**Zeitschrift:** Schweizerische Bauzeitung  
**Band:** 69/70 (1917)  
**Heft:** 4

### Wettbewerb für die Schweizerische Nationalbank in Zürich.

**II. Wettbewerb für die Schweizerische Nationalbank in Zürich.**

5. Ring. Entwurf von Vogelsanger & Maurer. — Grundriss vom Erdgeschoss und Schnitt. — Masstab 1:400.

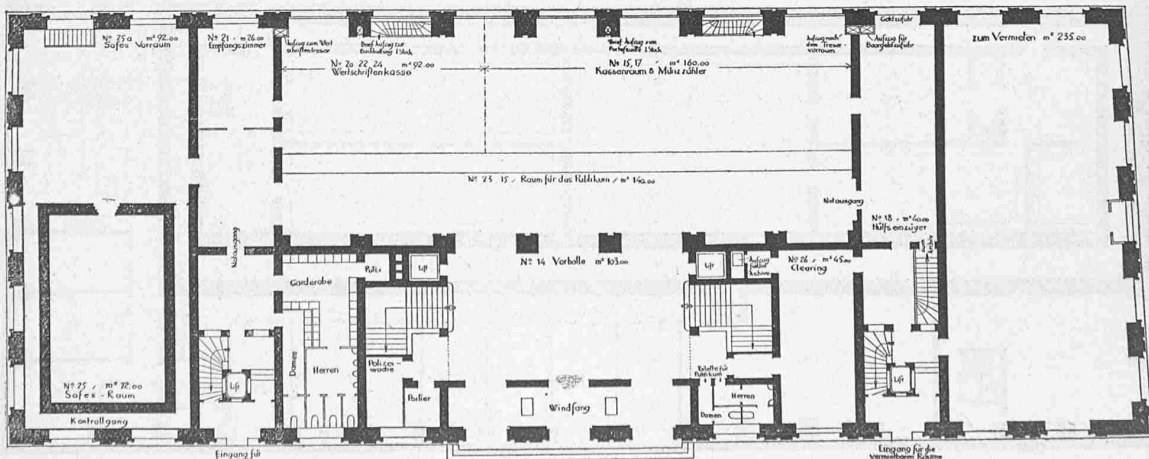
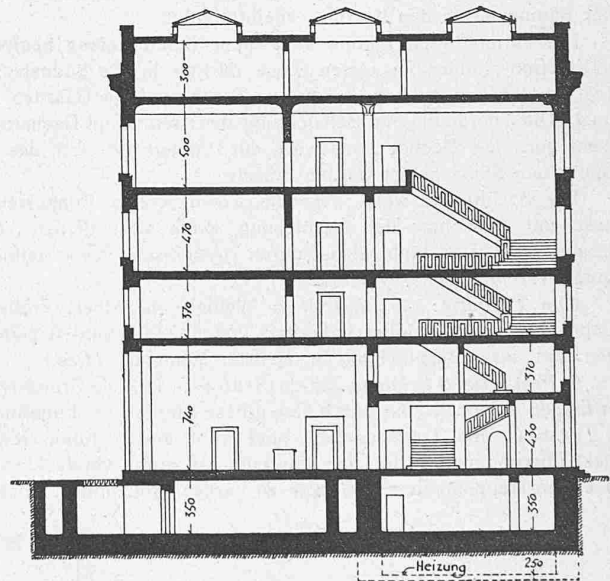
2. Hans Vogelsanger und Albert Maurer, Rüslikon. Das Projekt lässt vor allem eine Durcharbeitung bis ins Detail vermissen.

Im Erdgeschoss sind Windfang, Vor- und Kassenhalle im Ganzen gut angeordnet, aber die architektonische Ausbildung, sowohl des Windfanges als auch der Vorhalle, bedarf noch weiteren Studiums. Die rechts und links der Kassenhalle liegenden unförmlichen Räume sind als ungelöste Raumreste zu betrachten. Die Kassenslifts zur Verbindung mit dem Keller besitzen nicht die notwendige Grösse. Die geforderte direkte Verbindung von Vorhalle und Safesvorraum fehlt. Die Wertschriftenabteilung überhaupt entspricht den Anforderungen nicht.

Im Keller liegen die Tresorvorräume ausserhalb des Gebäudes. Diese Disposition ist nicht annehmbar. Die Vorräume sollten innerhalb der Stockmauern liegen. Die Räume Nr. 4 und Nr. 7 hätten zusammengelegt und durch eine Treppe bedient werden können.

Die Raumreserven befinden sich alle an der Bahnhofstrasse. Im Zwischengeschoss sind zwei Dienstwohnungen, von einer Treppe bedient, angeordnet. Die Haupttreppen vom Parterre zum ersten Stock sind nicht glücklich gelöst; sie führen auf Zwischengeschosshöhe durch einen nur 2,70 m hohen Raum.

Vom ersten Stock an wechselt das Treppensystem. Die zweiarmigen Treppenläufe erfordern aber zu viel Umwege und sind deshalb einem kontinuierlichen Verkehr hinderlich.

Die Anlage der oberen Stockwerke macht einen zerfahrenen Eindruck.

Der Bau zeigt eine klare, körperliche Erscheinung, aber die Fenstereinteilung weist zu grosse Verschiedenheiten in den einzelnen Etagen auf. Das ganze erste Obergeschoss mit den Bureaux der Zweiganstalt ist in der Fassade als zweites Zwischengeschoss behandelt. Darüber setzt ein drittes Motiv und eine dritte Teilung mit Einzelfenstern ein. Für die Eckpfeiler bleibt dabei keine Masse mehr übrig und die Nordfassade entbehrt der Symmetrie, die auf den andern Seiten massgebend war.

Die Ausführung eines flachen Daches kann für Zürcher Verhältnisse weder aus praktischen noch aus ästhetischen Gründen empfohlen werden.

4. Rang. Entwurf von *Senger*, Arch. in Kaiserstuhl. — Südfassade und Grundrisse. — 1:400.

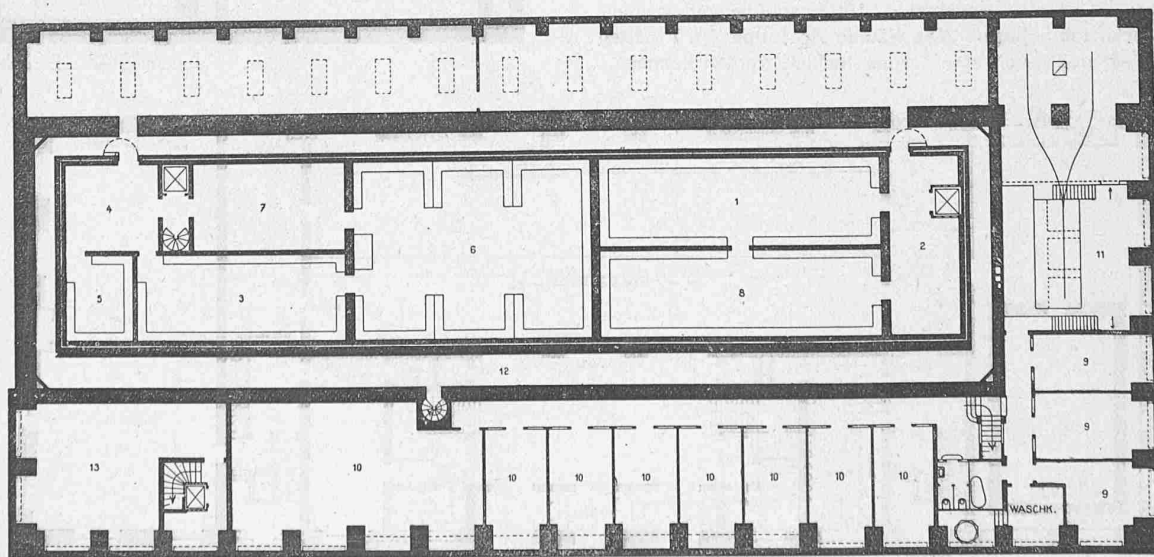
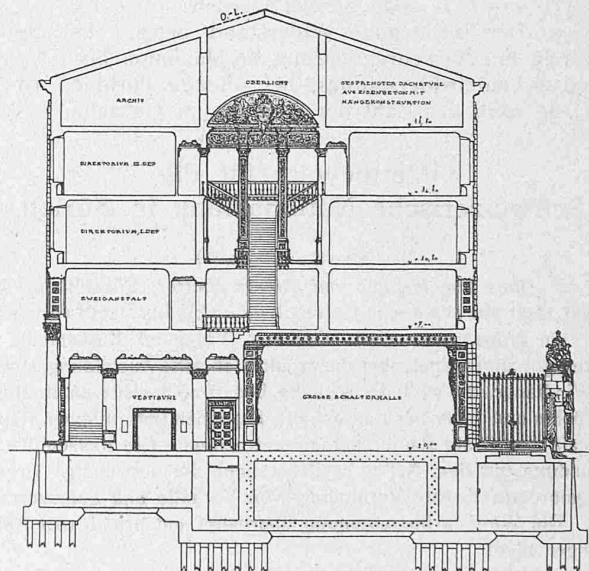
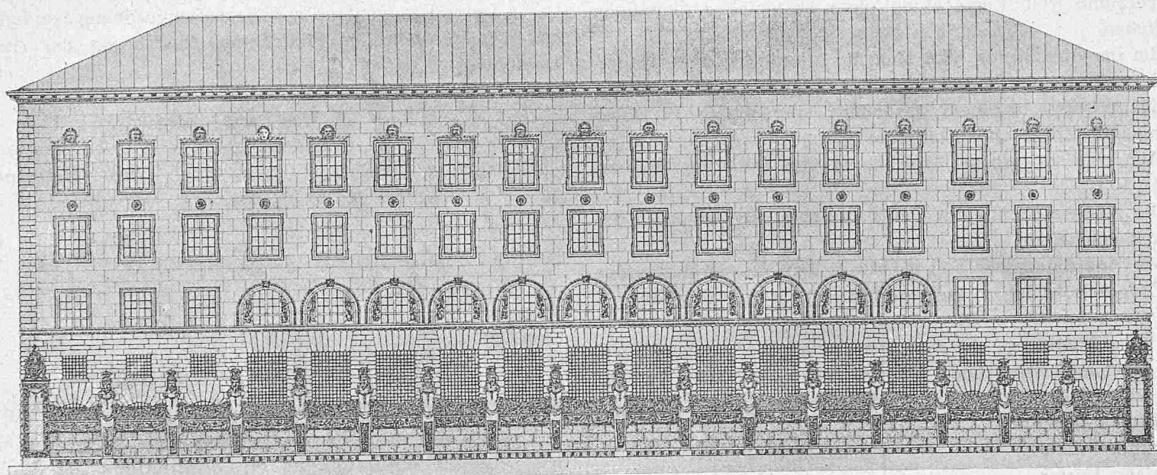
3. von Senger, Kaiserstuhl. Im Parterre bestechen die guten Verhältnisse der Kassenhalle. Windfang, Treppenanfänge, Vorhalle und Zwischenvorhalle sind jedoch nicht befriedigend gelöst. In diesem Projekt befindet sich wie in Nr. 2 rechts und links der Kassenhalle je ein Gemach, das weder in seinen Verhältnissen, noch mit Bezug auf die anschliessenden Bankräume gelöst erscheint. Die verlangte Verbindung vom Vestibül zur Wertschriftenabteilung ist durchgeführt, aber die Wertschriftenabteilung selbst bedürfte insofern noch der Verbesserung, als Empfang- und Chef-Zimmer und Safesvorraum zusammenzulegen und die Safes selbst nördlich zu disponieren wären.

Die Verbindungen zwischen Kassenhalle und den beiden Tresor-Vorräumen sind ungenügend. Sowohl die Räume 4 und 7 als 2 sollten durch eine bequeme Treppe zugänglich gemacht werden.

Es wäre wünschenswert gewesen, sämtliche Reserve-Räume an die Westfront zu legen. Der Verfasser hat diese Forderung, sowohl im Keller wie im Zwischengeschoss, nicht erfüllt. Sie lässt sich aber ohne Schwierigkeit erreichen.

Er hat der Idee einer ganz besonderen Treppenanlage zu viel Raum geopfert und dadurch die Uebersichtlichkeit und Grösse der Vorplätze der oberen Etagen sowohl als auch die Verbindung einzelner Räume durch den Korridor beeinträchtigt.

Die vermietbaren Räume sind nicht durch Aufzug bedient. Die Direktionszimmer im ersten Stock dürften in die Südostecke verlegt werden. Im zweiten und dritten Stock sind die Galerien zu schmal. Die Anordnung und Beleuchtung der Archive im Dachstock ist sehr gut. Die Dachdeckung wäre ein Problem für sich, das in einheitlichem Sinne gelöst werden müsste.

Die Architektur weist gegenüber dem letzten Konkurrenzprojekt, mit Ausnahme der Dachlösung, keine wesentlichen Veränderungen auf. Der Baublock ist durch rhythmische Fensterteilung in guten Verhältnissen gegliedert.

3. Rang. — Grundrisse vom Erdgeschoss und II. Stock und Südfassade. — Masstab 1 : 400.

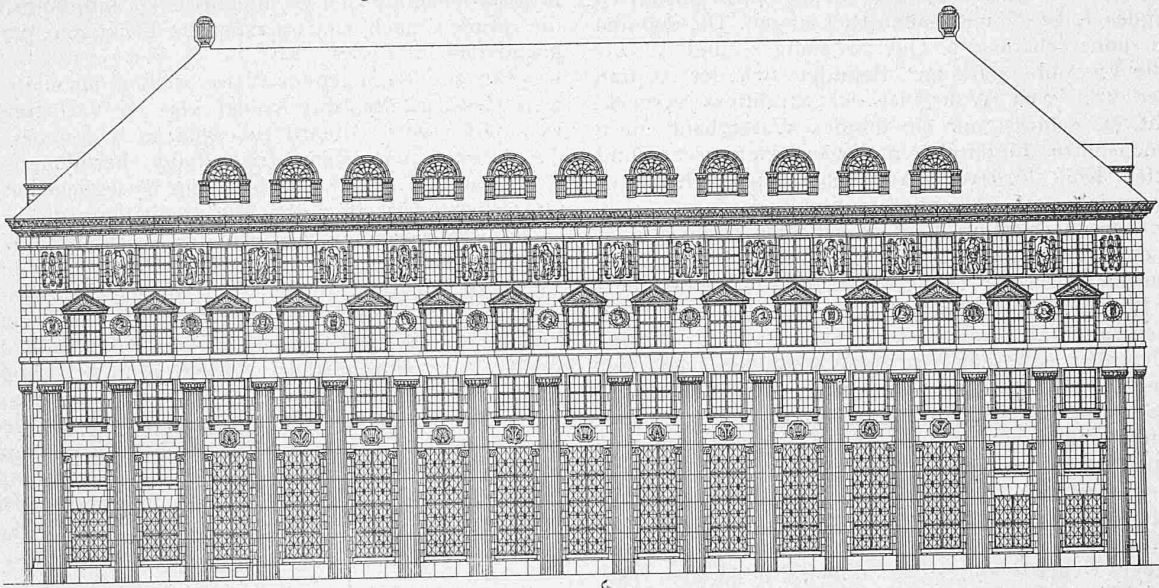
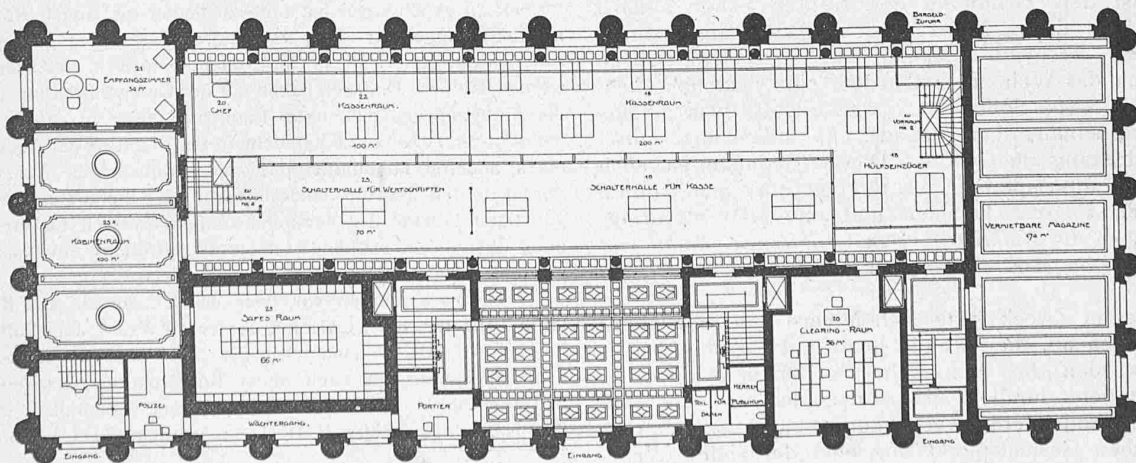
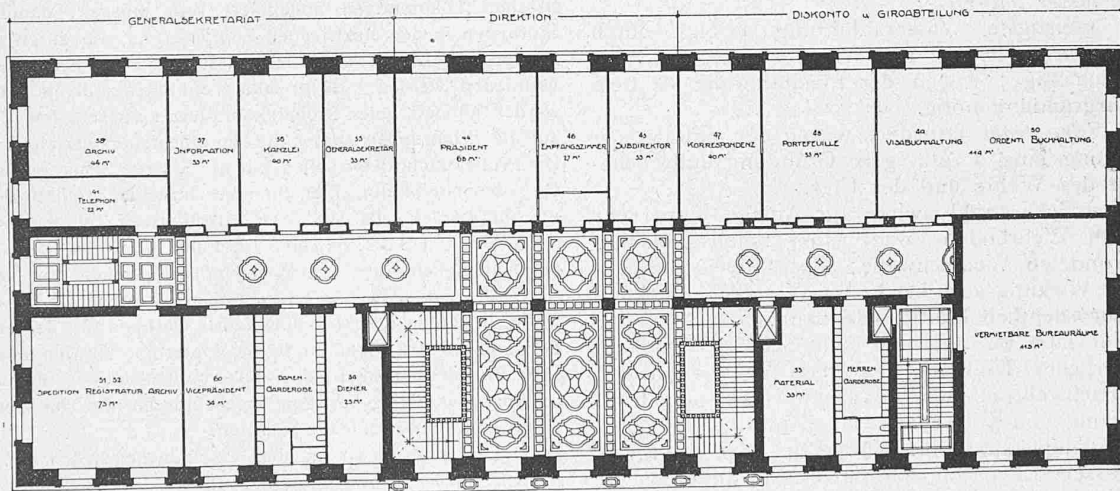
9. Pestalozzi & Schucan, Zürich (Seite 44 u. 45). Die Grundrisse aller Etagen zeichnen sich durch eine grosse Klarheit der Einteilung aus. Vestibül und Treppenanlage sind vom ersten Konkurrenz-Projekt übernommen. Die Lage der Lifts ist etwas versteckt auf dem ersten Treppenpodest und kann zu Verkehrskollisionen führen.

Direkte Eingänge vom Vestibül zum Clearing einerseits und zum Kabinenraum der Wertschriftenabteilung andererseits fehlen, aber die Wertschriftenabteilung gehört zu den besten der eingeleiteten Vorschläge. Die einschiffige Kassenhalle ist wie beim Projekt Pfister an den Langseiten durch eine Säulenstellung gegliedert und dadurch auf eine geringere Spannweite zurückgeführt worden. Das grosse Empfangszimmer könnte zweigeteilt werden. Die Treppe von der Wertschriftenabteilung zum Tresor im Keller muss ihren Ausgang im Kassenraum nehmen. Die Anlage der Lifts, die den Verkehr zwischen der Kassenhalle im Erdgeschoss und den Tresor-Vorräumen im Keller vermitteln, muss verbessert werden. Die besondere Treppe an der nordöstlichen Gebäude-Ecke, die vom Keller bis zu den Wohnungen der Bureaudiener im Zwischengeschoss führt, wird als beachtenswerte Anregung betrachtet werden, dagegen sollte die Treppe, die Zwischengeschoss und erstes Obergeschoss verbindet, unterdrückt werden, um die Bankräume vollständig vom äussern Verkehr abzuschliessen.

Die Kelleranlage ist gut, die Etagen weisen ebenfalls eine klare Gliederung mit guten Raumverhältnissen auf. Was besonders hervorgehoben werden muss, ist der in allen Etagen von der internen Osttreppe direkt beleuchtete Mittelgang. Es weist kein anderes Projekt eine so einwandfreie Korridorbeleuchtung auf; allerdings ist dabei der Nachteil mit in Kauf zu nehmen, dass die Reihung der Geschäftsräume an jener Stelle einen Unterbruch erleidet. Bezüglich der Lage der Direktions- und Sitzungszimmer gilt Vorhergesagtes.

Es ist schade, dass die Verfasser sich nicht dazu entschlossen haben, ihre Architektur vom Sockel bis zum Hauptgesimse flächen-

mässig durchzuführen. Die Säulenordnung, die sich über die beiden Untergeschosse erstreckt, begegnet vielen Bedenken, zieht Platzverlust nach sich, vermindert den Lichteinfall und verhindert eine einheitliche Wirkung des Baukörpers. In den Fassaden-Zeichnungen sind die Folgen der Eckverkröpfungen auf das Dach unberücksichtigt geblieben.
